伊方発電所 3号機
非常用ガスタービン発電機設置工事及び
所内常設直流電源設備(3系統目)設置工事に係る
工事計画認可申請について
(審査会合における指摘事項の回答)

令和2年1月14日

四国電力株式会社

【令和元年5月7日の審査会合における指摘事項】

■地震応答解析モデル及び物性の不確かさを考慮したケース

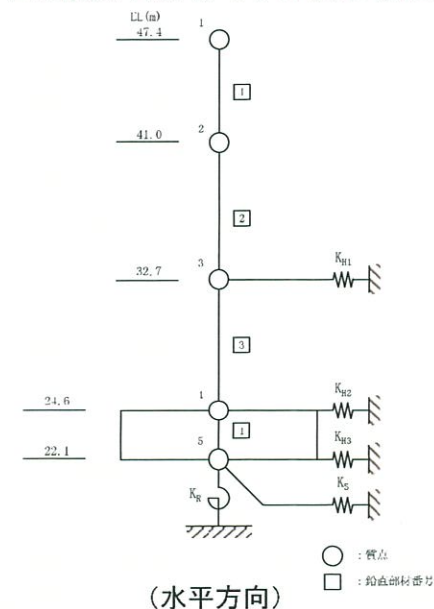
GTG建屋の耐震設計において考慮している荷重等の条件およびクライテリア（要求性能との関係含む）について説明すること。

○GTG建屋について、材料物性の不確かさを考慮した地震応答解析結果及び土圧・水圧等の荷重を考慮した応力解析結果に基づく耐震評価を行った結果、発生値が許容限界を超えないことから、Ss地震力に対して機能維持を確保していることを確認した。

評価対象部位		基礎地盤	耐震壁	基礎及び壁（地下部）	構造物全体
評価手法		地震応答解析		応力解析	—
耐震評価	地震力	基準地震動Ssによる地震力			必要保有水平耐力
	評価内容※	最大接地圧 (kN/m ²)	最大せん断ひずみ (×10 ⁻³)	面外せん断力 (N/mm ²)	必要保有水平耐力 (×10 ³ kN)
	①発生値	550	0.11	1.49	27.8
	②許容限界	7,840	2.00	2.31	160.2
	①/② (②/①)	0.08 (14.2)	0.06 (18.1)	0.65 (1.5)	0.17 (5.7)
	判定	可	可	可	可

ケース	地盤のせん断波速度	コンクリートの減衰定数
基本	Vs	5%
地盤の不確かさ	Vs+1σ	5%
	Vs-1σ	5%
減衰3%	Vs	3%

図 貯水槽使用時の概要図（イメージ）

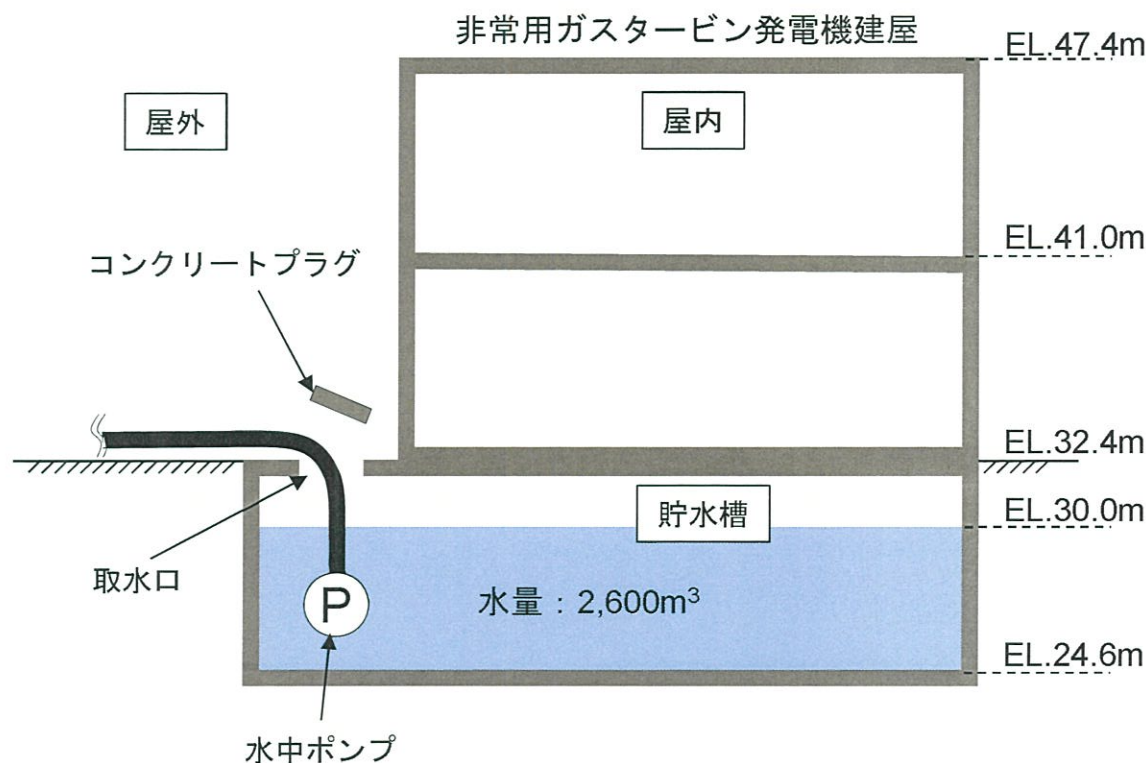
G T G建屋の地下1階の貯水槽に関する設備概要（水位、取水方法等）について説明すること。

G T G建屋の地下1階の貯水槽は、自主的に設置しているものであり、火災やS A時において使用可能な場合は、水源として使用する。

水 量	約2,600m ³ （純水）
水 位	EL.30.0m
取水方法	①屋外に設置している取水口のコンクリートプラグを開放する。 ②水中ポンプを貯水槽内に投入する。 ③水中ポンプを起動する。

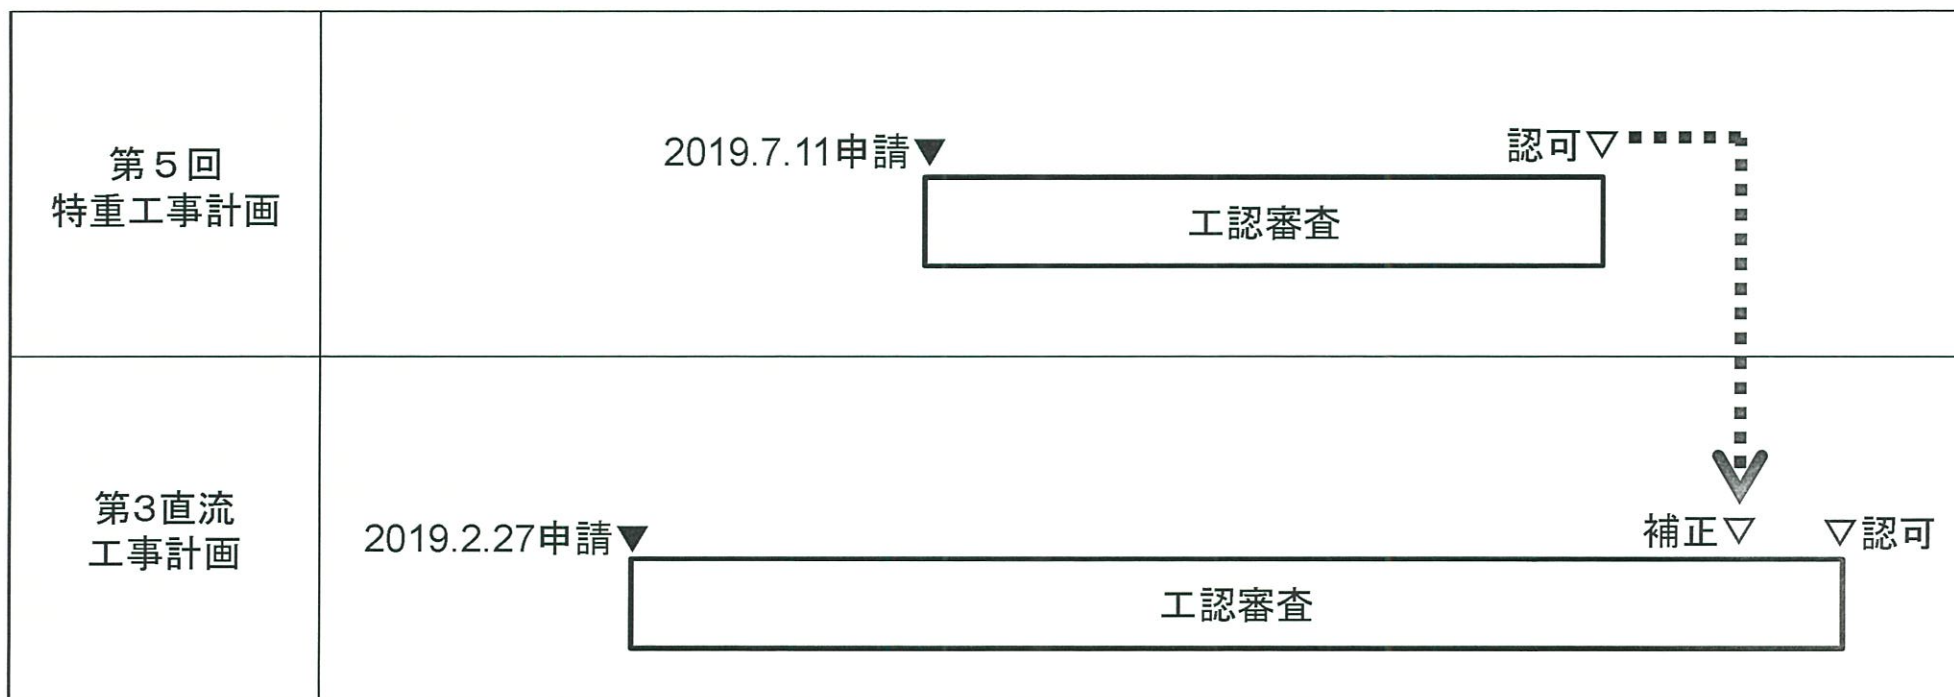
所内常設直流電源設備（3系統目）工認について、特重工認の認可時期との関係を整理すること。

第3直流の電路は、 に設置することとしており、当該エリアの火災感知設備及び消火設備については、第5回特重工認で申請した火災防護設備を一部使用することとしている。これらの火災防護設備については、第5回特重工認で審査されることから、第3直流の工事計画の認可は、第5回特重工事計画の認可が前提となる。
